静岡県および御前崎市による津波対策工事ほか追加工事の 点検および確認について(第 107 回)

2021 年 12 月 23 日

代替高圧窒素ガス供給系の概要図

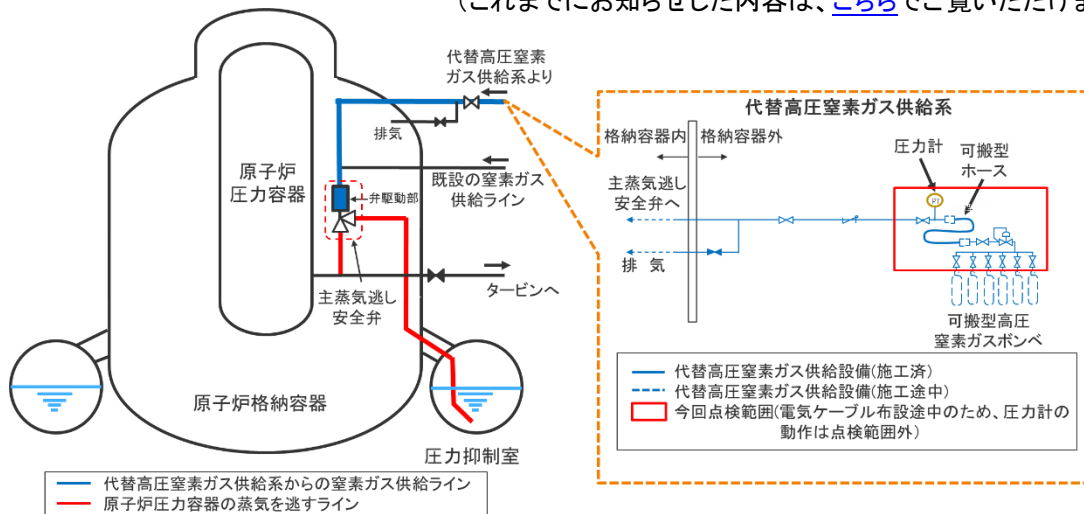
静岡県から「代替高圧窒素ガス供給系の設置について、現場確認および書類確認をおこなった。本日の点検で、中部電力の計画どおりに実施されていることを確認した。来年も引き続き、現場点検を実施していきたい。」との講評をいただきました。

御前崎市から「代替高圧窒素ガス供給系の設置について、現場確認および書類確認をおこなった。本日の点検で、計画どおりに設置されていることを確認した。来年以降も引き続き、市民の安全・安心のため、安全性対策工事に取り組んでいただきたい。」との講評をいただきました。
